改善箇所説明図

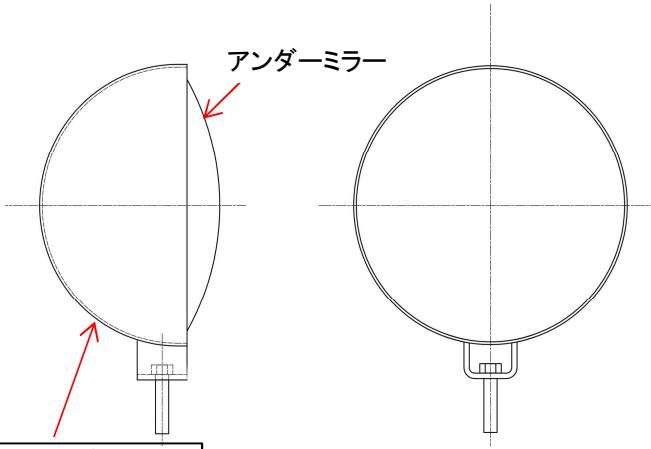
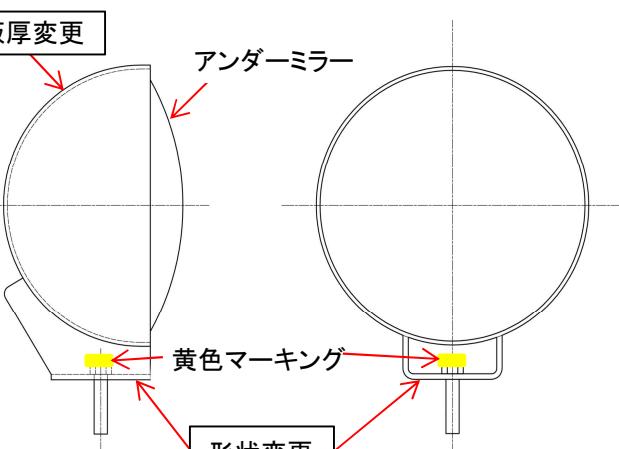
【改善前】	【改善後】
<p>ミラーブラケットの強度が不足</p> 	<p>ミラーブラケットの強度改善</p>

車両運搬車の車両積込み作業用アンダーミラーにおいて、ミラーブラケットの形状が不適切なため、走行時の振動等により溶接部に亀裂が生じることがある。そのため、そのままの状態で使用を続けると、亀裂が進行し、最悪の場合、走行中に当該ミラーが脱落して他の交通を妨げるおそれがある。

全車両、ミラーブラケットを対策品に交換する。

ミラーブラケット取り付けボルト頭部に黄色の識別マーキングを行う。
